Odborný posudek

**Posouzení střechy, koncepční  
návrh nápravných opatření**

Areál vysokoškolských kolejí Masarykovy Univerzity  
Vinařská 5  
603 00 Brno

foto /10/ Zvrásněná hydroizolace, stojící voda

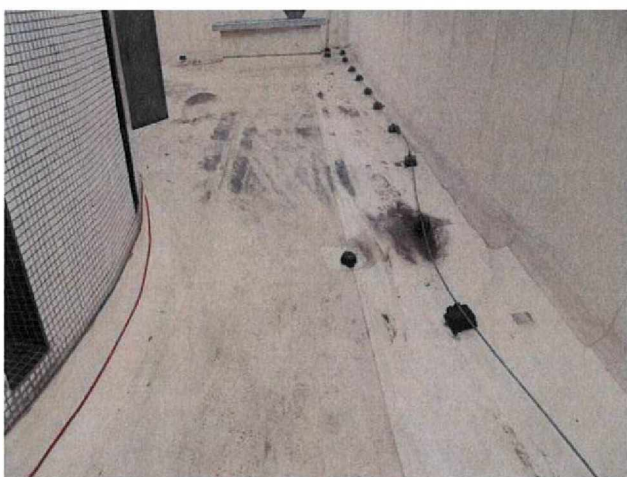
Hlavní hydroizolační vrstva je tvořena fólií na bázi Vynil-Acetát-Etylenu – VAEPLAN. Hydroizolační vrstva je lokálně zvrásněna. Místy byly zjištěny místa beze spádu, kde na hydroizolační vrstvě stojí voda.

Lokálně byly na střeše nalezeny nánosy nečistot, které mohou bránit odtoku vody.

foto /14/ Vnitřní vtok

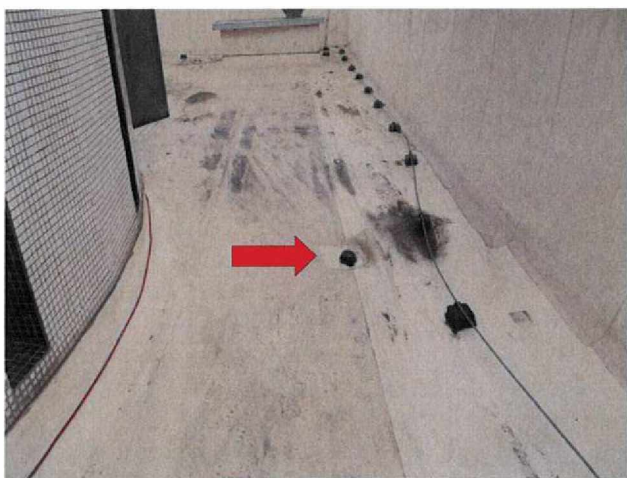
Střechy jsou odvodněny do vnitřních vtoků. U vtoků jsou osazeny ochranné košíčky. U některých vtoků byla výrazně zvrásněna hydroizolační vrstva a brání odtoku vody. U jednoho vtoku byla zjištěna významné poškození hydroizolační vrstvy.

U střešních vtoků byl ověřen průměr. Na střeše jsou vtoky o průměru v rozmezí 40 mm, 65 mm, 90 mm.

- 3) Odvodnění střech je provedeno do vnitřních vtoků. Průměr vtoků je v rozmezí 40 mm – 95 mm. Nízký průměr vtoku může vést při přívalovém dešti k jeho zahlcení. U jednoho z vtoků byla zjištěna významná netěsnost. V rámci opravy střechy doporučujeme provést kompletní měnu a sjednocení velikosti odvodňovacích prvků.

foto /20/ Vnější zateplení atiky

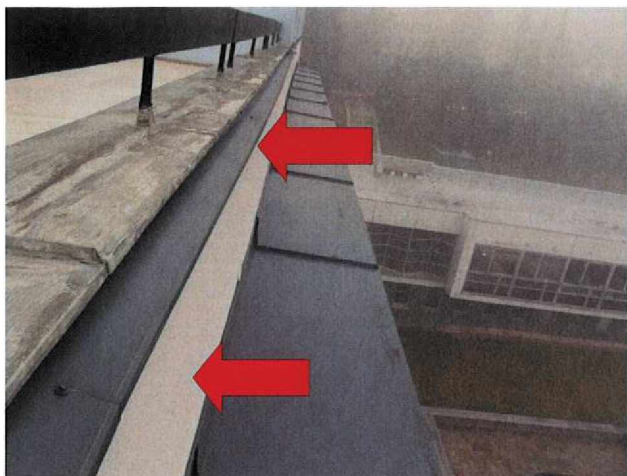
Vnější strany je atika zateplena.

foto /21/ Uchycení fólie u atiky

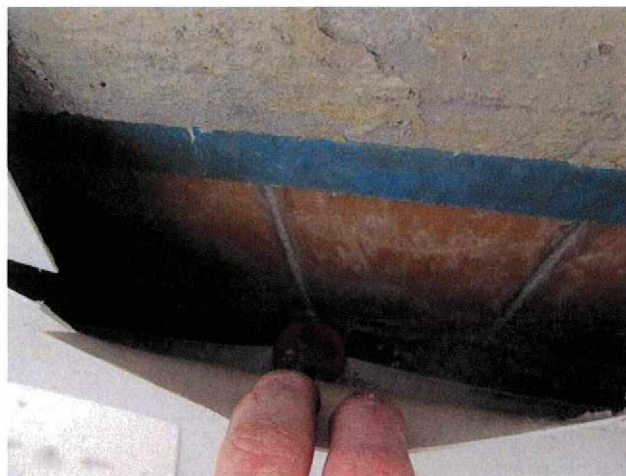
Po obvodu je střecha ukončena atikou. Atika je vysoká cca 1000 mm. Koruna atiky je oplechována. Výška atiky je navýšena ocelovým zábradlím. Spád atiky je minimální. Hydroizolační vrstva je vytažena na vnitřní stranu atiky. Na celé výšce atiky není kotvena. V místě přechodu vodorovné hydroizolace na svislou část není provedeno kotvení např. pomocí koutové lišty. Na svislé části je hydroizolační vrstva značně vyvěšena.

- 5) Hydroizolace je na atikách vytažena na celou jejich výšku bez kotvení na svislé části. Vzhledem k tomu, že hydroizolace není na svislé části kotvena, dochází k jejímu vyvěšení. **Tato skutečnost je v rozporu s montážními návody renomovaných výrobců hydroizolačních fólií.**

foto /24/ Poškození hydroizolace na atice

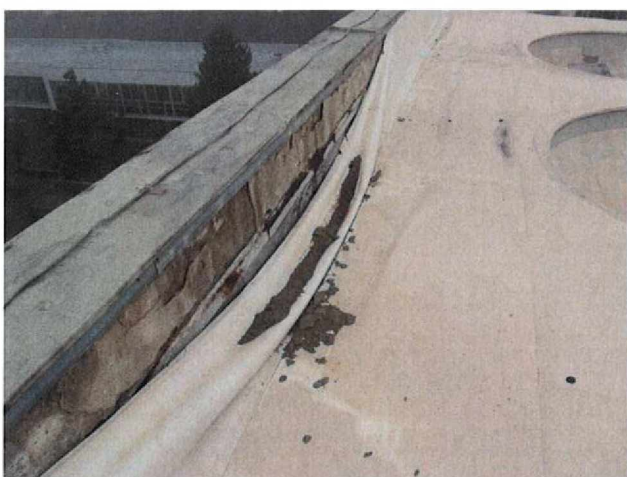
Zastínění je také po obvodu ukončeno atikou. Na vnitřní straně atiky je vytažena hydroizolační fólie. Tato je značně vyvěšena a lokálně značně poškozena. Atika je výškově členěna. Lokálně docházelo k zatékání, proto bylo v místě členění provedeno dotěsnění přířezy hydroizolace.

foto /28/ Odpadnuté podložky

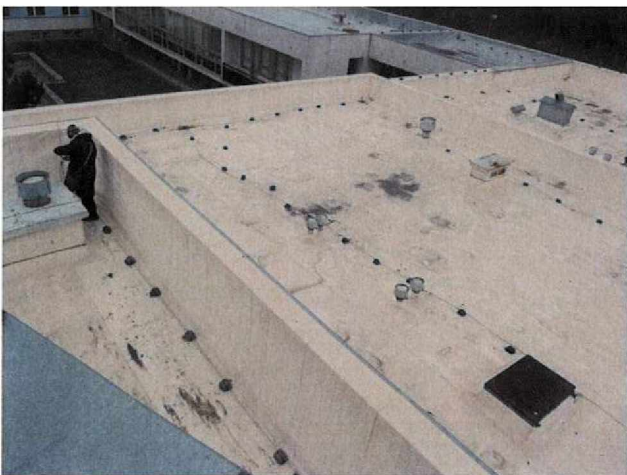
Na střeše je zřízena ochrana proti bleskům. Bleskosvodné lano je uchyceno na oplechování atiky. Dále je středem střechy v obou směrech taženo bleskosvodné lano, které je uchyceno k plastovým podložkám. Tyto podložky byly bez separace volně položeny na střešní krytině. Lokálně podložky držící bleskosvodné lano odpadly.
